4^e Aanpassingen

Op basis van de beoordeling van de 3^e aanpassingen

1 RO Energielandgoed-Raalte
B1 Landschappelijk inpassingsplan

Voorbeeld afstand

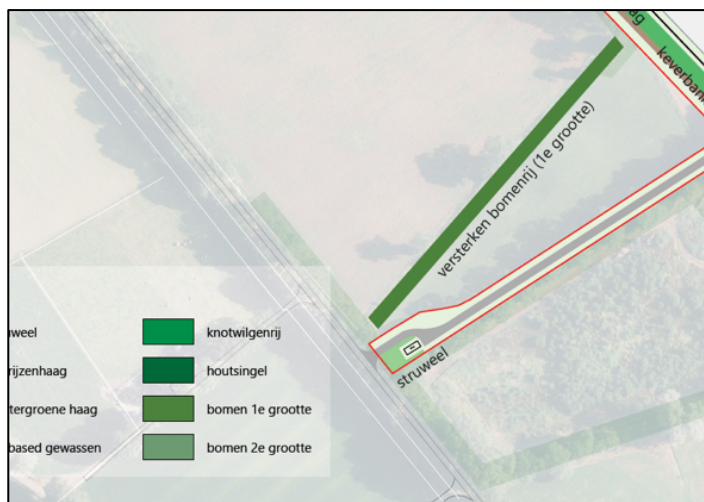
We nemen aan dat het vermelden van afstanden (blauwe getallen, rode pijltjes) tussen hek en panelen in dit overzicht kaartje is gedaan om te laten zien op welke plaats is gemeten om de doorsnedes te controleren. Aldus volgt onze toelichting daarop bij de relevante doorsnedes en het commentaar dat daar vermeld wordt.

Afstemming patrijzenhaag met OO'

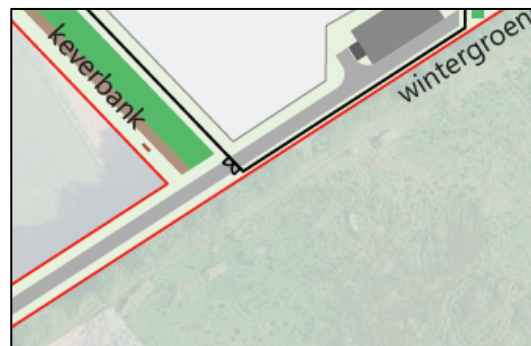
De breedte van de patrijzenhaag is in overeenstemming gemaakt met doorsnede OO'. Het zuidelijke hekwerk is nu in volledig in lijn met de technische tekening.

Opmerking bij doorsnede JJ'

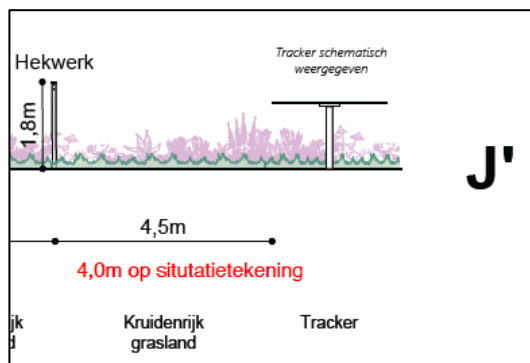
De afstand van 4,5 m tussen hek en hoek horizontaal paneel in doorsnede JJ' is nogmaals nagemeten in de technische tekening en wij denken dat aanpassen niet nodig is.

Opmerking bij doorsnede MM'

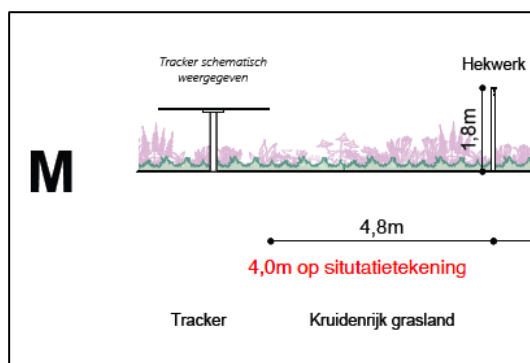
De afstand van 4,8 m tussen hek en hoek horizontaal paneel in doorsnede MM' is nogmaals nagemeten in de technische tekening en wij denken dat aanpassen niet nodig is.

Vernieuwde doorsnede verlengd tot door toegevoegde versterkende bomenrij

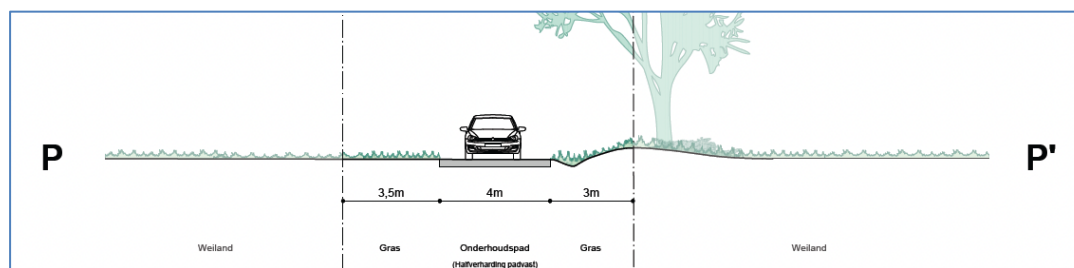
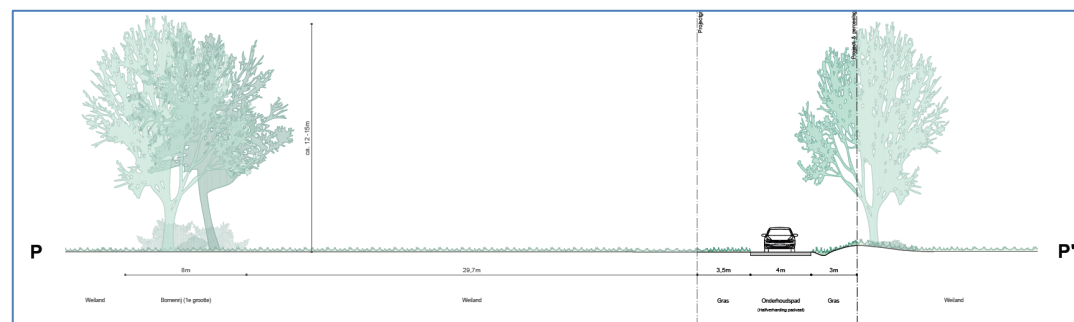
De doorsnede PP' is op verzoek doorgetrokken tot door de versterkende bomenrij.

Opmerking bij doorsnede TT'.

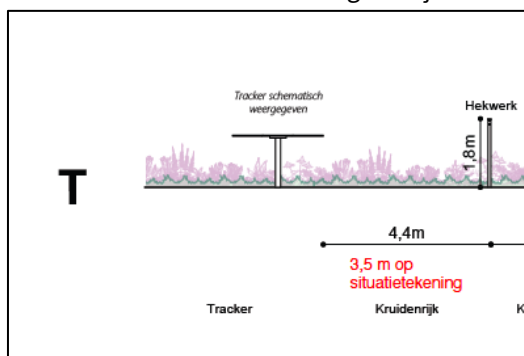
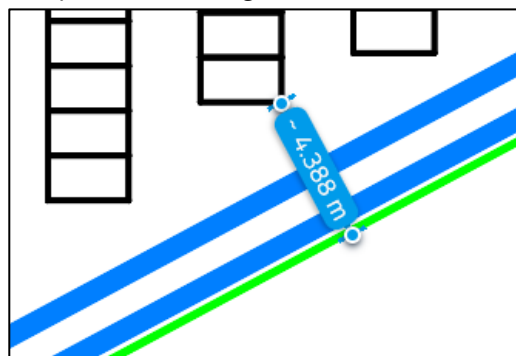
De afstand van 4,4 m tussen hek en hoek horizontaal paneel in doorsnede TT' is nogmaals nagemeten in de technische tekening en wij denken dat aanpassen niet nodig is.

Aangepaste doorsnede TT'

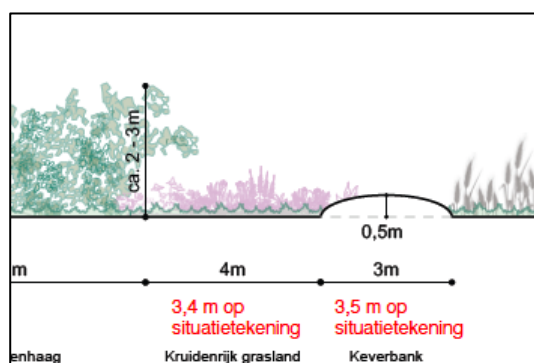
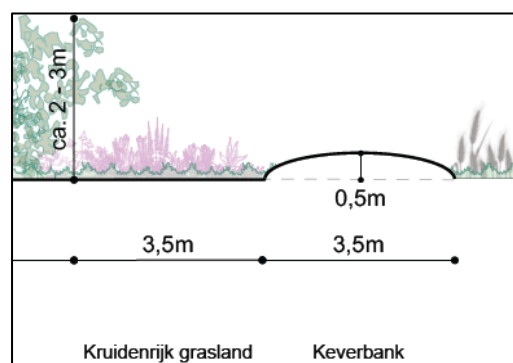
De maatvoering in doorsnede TT' zijn gecorrigeerd tussen patrijzenhaag en de keverbank alsook de leverbank zijn gecorrigeerd want inderdaad moet de keverbank 3,5 meter breed zijn (zoals ook aan de zuidwestzijde van veld 3). De daardoor overgebleven ruimte met kruidenrijk grasland is aldus ook 3,5 meter.

Opmerking bij doorsnede UU'

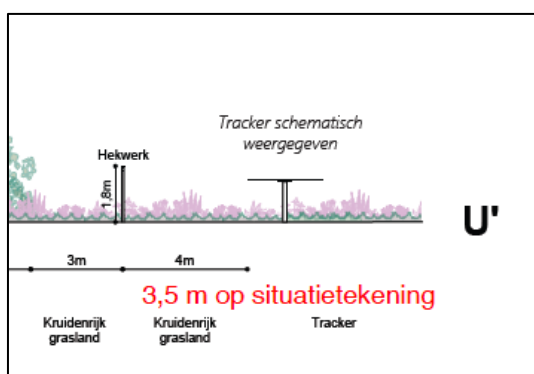
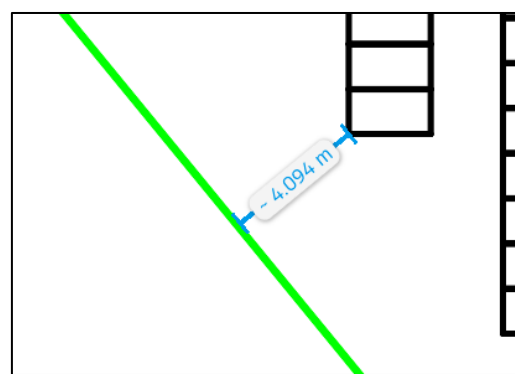
De afstand van 4,0 m tussen hek en hoek horizontaal paneel in doorsnede UU' is nogmaals nagemeten in de technische tekening en wij denken dat aanpassen niet nodig is.

Aangepaste doorsnede WW' waarbij de patrijzenhaag naar 12,1 m is teruggebracht.

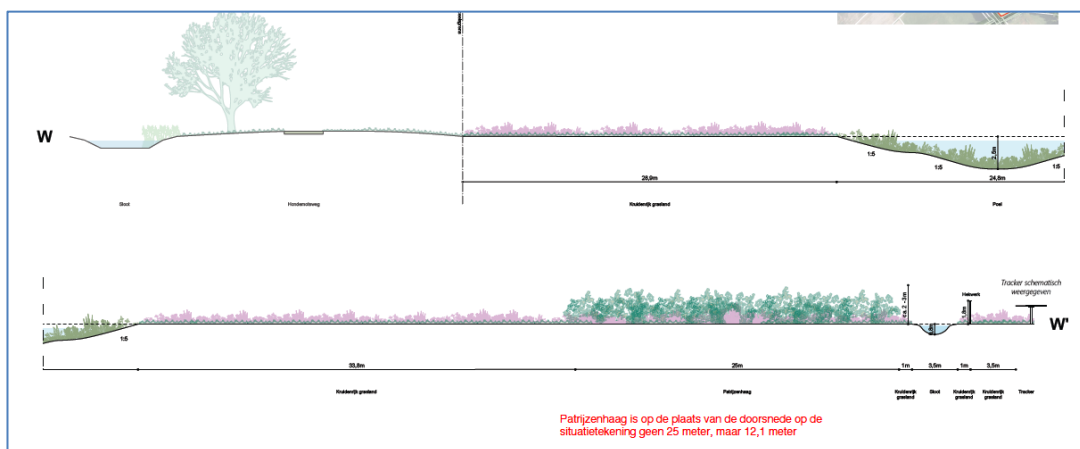
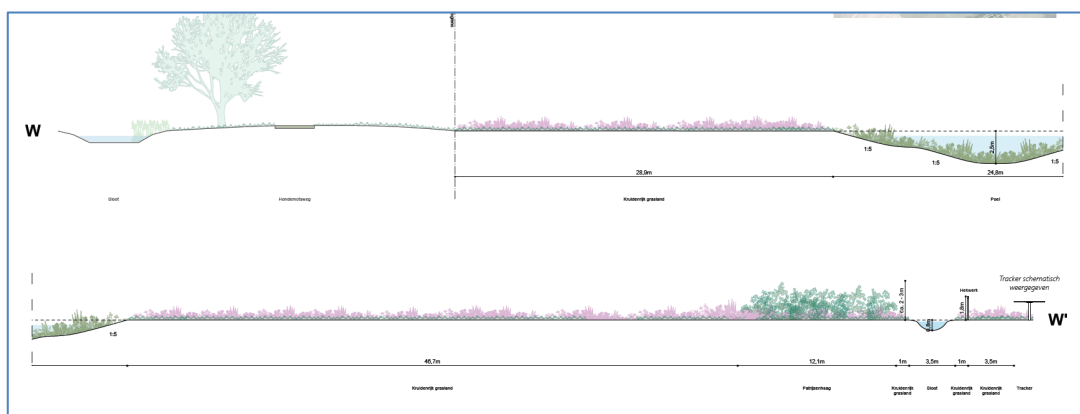
De afstand in de doorsnede TT' is inderdaad minder dan 25 meter doordat diagonaal wordt gemeten. Dit is aangepast. Opgemerkt moet worden dat dit door het diagonaal gaan door de patrijzenhaag een verder niet relevante afstand is.
